## ANLAGE 2

**L 200 – Bregenzerwald Straße, Egg, Ortsdurchfahrt**  
Strategische Umweltprüfung  
Zusammenfassende Erklärung, März 2024

Abbildung 5: Übersicht Straßenkorridor, L 200 Bregenzerwald Straße, Variante 9a (gelb strichliert: Straßenkorridor)

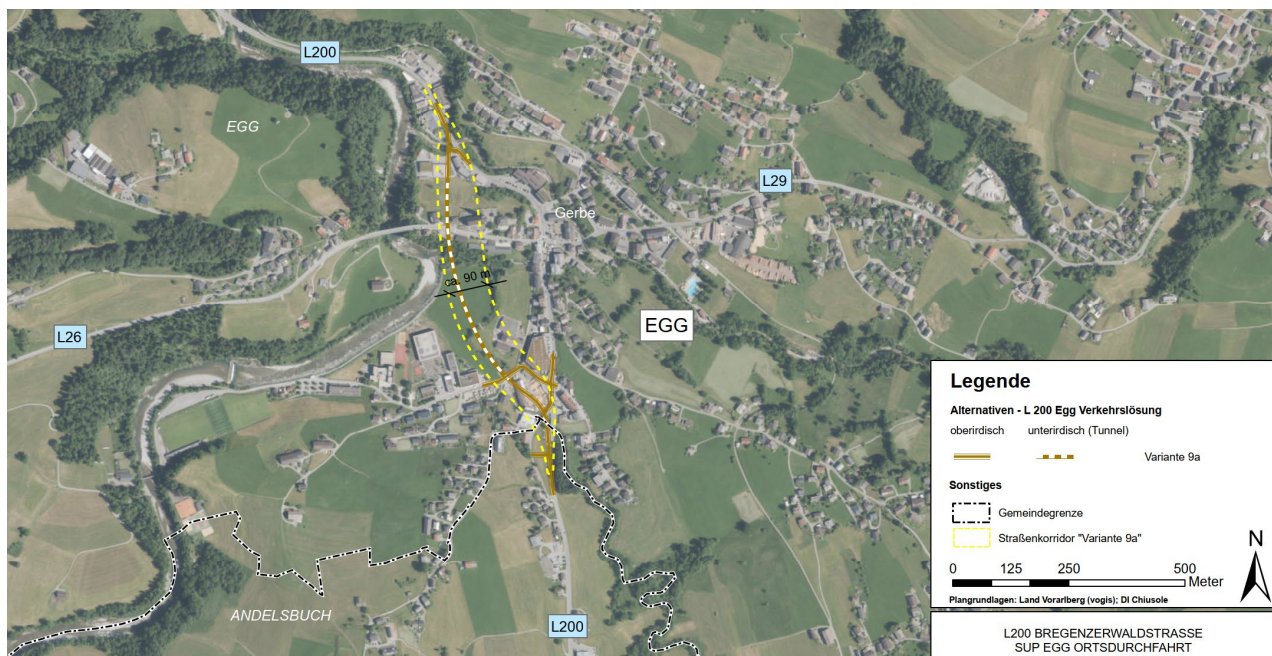
Ergänzend wird der Hinweis gegeben, dass eventuell der Wasserhaushalt der betroffenen (verbleibenden) Landwirtschaftsböden im Nahbereich der Straßenanlage zu beachten ist.

In der Stellungnahme wird den Inhalten und Ergebnissen des Erläuterungs- und Umweltberichtes 2023 gefolgt. Es wird auch der Einschätzung gefolgt, dass eine verkehrliche Entlastung des Ortszentrums auch maßgebliche Verbesserungen hinsichtlich der Schall- und Erschütterungsbelastungen im Ortzentrum bringen wird.

Ergänzend wird der Hinweis gegeben, dass die bei Altstandorten anfallenden Abfälle – insbesondere Aushubmaterial nach den Vorgaben der Deponieverordnung 2008 analysiert und entsorgt werden müssen. Die Entstehung von erhöhten Entsorgungsaufwänden an betroffenen Flächen könne nicht ausgeschlossen werden.

Die Sachverständige weist in ihrer Stellungnahme auf die zentrale Trinkwasserversorgung der Gemeinde Egg („Fetzquelle“) und andere private Quellen hin. Sollte es durch einen Tunnel zu einem Auslaufen des östlich gelegenen Grundwasserkörpers (kein Kluffgrundwasser) kommen, wären diese Trinkwasserversorgung und Quellen gefährdet. Aus geologischer Sicht wäre dies jedenfalls im Vorfeld hydrogeologisch zu prüfen.

- Existenz von Anlagen zur Gewinnung von Erdwärme im Planungsraum und Grenzbereich des Straßenkorridors
- Existenz von Privatquellen sowie der Fetzquelle (Trinkwasserversorgung der Gemeinde Egg), die zur Trinkwasserversorgung genutzt werden und im weiteren Verfahren berücksichtigt werden sollen.
- Mögliche Beeinträchtigung der Grundwassernutzung beim direkt neben dem Korridor liegenden Altersheim durch eine von der Tunnelführung potentiell verursachte Änderung des Grundwasserstromes
- Eine hydrogeologische Beurteilung bezüglich Auswirkungen auf benachbarte Grundwassernutzungen wird für notwendig erachtet.

Weiters seien im Zuge der weiteren Planungen ökologische Aufwertungen als Ausgleichsmaßnahme bei einer Umlegung des Pfisterbaches zu prüfen.

Es wird ergänzend darauf hingewiesen, dass im Zuge der weiteren Planungsphasen der hydromorphologische und physikalisch-chemische Zustand der betroffenen Gewässer detaillierter zu beschreiben sein wird. Weiters wird zu prüfen sein, inwieweit durch den Tunnel der Austausch zwischen Oberflächengewässern und Grundwasser bzw. der Grundwasserspiegel

beeinflusst sein wird bzw. Auswirkung zu erwarten sind. Die Verkürzung des Pfisterbachgewässerlaufs wird kritisch gesehen. Auf eine möglichst weitgehende naturnahe Gestaltung des verkürzten Gewässerlaufs sowie auf eine nötige Aufrechterhaltung der Fischdurchgängigkeit wird hingewiesen. Aus limnologischer Sicht wird ein Monitoring der allgemein physikalisch-chemischen Parameter während der Baumaßnahmen bzw. eine ökologische Bestandsaufnahme (Phytobenthos, Makrozoobenthos) vor und nach den umgesetzten Maßnahmen im Bereich der projektierten Bachumlegung im Bereich Pfister als zweckmäßig angeführt.

In der Stellungnahme wird angeführt, dass aus lufthygienischer Sicht die gegenständliche Variante 9a mit Untertunnelung als fachlich „empfehlenswert“ eingestuft werden kann.

Im Zuge der weiteren Planungen soll auf eine weitgehende Minimierung von potenziell negativen Auswirkungen auf im Nahbereich zum südlichen Korridorbereich gelegene sensible Nutzungen geachtet werden (Sozialzentrum, Kindergarten, Schulen).

In der Stellungnahme wird angemerkt, dass die Beschreibung des Umweltzustandes im Hinblick auf das Schutzgut Boden im Umwelt - und Erläuterungsbericht sehr oberflächlich sei und – wie bereits in der entsprechenden Stellungnahme zum Scoping -Dokument angemerkt – um eine Beschreibung der wichtigsten Bodenfunktionen im Untersuchungsraum sowie eine Bewertung der Empfindlichkeit (Verdichtung, Erosion, Schadstoffeinträge) der Böden gegenüber dem geplanten Vorhaben spätestens bei Erarbeitung des Detailprojektes zu erweitern sei.

Die Bewertung der Tunnelführung als ausgeprägte Stärke der gegenständlichen Korridorvariante kann aus Sicht der Sachverständigen für Bodenschutz nicht nachvollzogen werden.

- Angaben zum ungefähren Ausmaß der Flächeninanspruchnahme bzw. Versiegelung (dauerhaft + temporär)
- Angaben zur Ausführung des Tunnels: Länge/Lage des Tunnels in offener bzw. in bergmännischer Bauweise

- Angaben zur Mächtigkeit des Bodens über den Tunnelausführungen
- Einsatz einer Bodenkundlichen Bauaufsicht im Zuge der Bauausführung
- Allgemein sparsamer Umgang mit Boden
- möglichst bodenschonende Wahl und Installierung von Baustelleneinrichtungen (geringes Flächenausmaß; Berücksichtigung von besonders empfindlichen Böden)
- Möglichst vollständige Wiederverwendung des vor Ort durch Bauarbeiten anfallenden Ober- und Unterbodenmaterials für Rekultivierungen
- Die Rekultivierung von temporär beanspruchten Böden muss standorttypischen Böden entsprechen
- Berücksichtigung der Auswirkungen von indirektem Bodenverbrauch für Bodenaushubdeponien andernorts (Bodenaushub, Tunnelausbruchmaterial)

Die SUP-Stelle nimmt den o.a. Hinweis zur Kenntnis und gibt diesen an den Initiator zur Berücksichtigung für die folgenden konkreten Planungsphasen weiter.

Die SUP-Stelle nimmt die ergänzenden Hinweise bezüglich der Bauphase zur Kenntnis und wird diese zur Beachtung in den folgenden konkreten Planungsphasen an den Initiator weitergeben. Konkrete lärmschutztechnische Planungen – vor allem auch für die Tunnelportalbereiche – werden in den folgenden konkreten Planungsphasen durchzuführen sein.

Die SUP-Stelle nimmt die Hinweise zur Kenntnis. Diese zusätzlichen Informationen zu potentiellen Abfällen bei Aushubmaterialien gibt die SUP-Stelle an den Initiator zur Berücksichtigung für die folgenden konkreten Planungsphasen weiter.

Die SUP-Stelle nimmt den Hinweise zur Kenntnis und merkt ergänzend an, dass der gegenständliche Straßenkorridor am Talboden westlich um das Ortszentrum herumführt und somit außerhalb ca. 400 m außerhalb und abstromig des Einzugsbereichs der Fetzquelle liegt.

Ungeachtet dessen nimmt die SUP-Stelle den Hinweis zur Prüfung hydrogeologischer Aspekte auf und gibt ihn an den Initiator zur Behandlung in den weiteren konkreten Planungsphasen weiter.

Die SUP-Stelle nimmt die Hinweise zur Kenntnis. Die Hinweise des Sachverständigen gibt die SUP-Stelle an den Initiator zur Berücksichtigung für die folgenden konkreten Planungsphasen weiter.

Die SUP-Stelle nimmt die Hinweise zur Kenntnis und gibt diese zusätzlichen Informationen an den Initiator zur Berücksichtigung in den folgenden Planungsphasen weiter.

Die SUP-Stelle nimmt die Hinweise zur Kenntnis und gibt diese zusätzlichen Informationen an den Initiator zur Berücksichtigung in den folgenden Planungsphasen weiter.

Die SUP-Stelle nimmt die Hinweise zur Kenntnis und gibt diese zusätzlichen Informationen an den Initiator zur Berücksichtigung in den folgenden Planungsphasen weiter.

Eine Adaptierung des Erläuterungs- und Umweltberichtes 2023 aufgrund der Hinweise der Sachverständigen ist aus Sicht der SUP-Stelle nicht erforderlich, da die hohe Betrachtungsebene im Rahmen einer SUP (Korridore, keine konkreten Trassenvarianten) keine konkreten Aussagen oder Bilanzierungen zulässt. Das Ausmaß der Beanspruchung von natürlichen Bodenstandorten und deren Bodenfunktionen wird allenfalls im Zuge folgender konkreter Planungsphasen darzustellen sein.
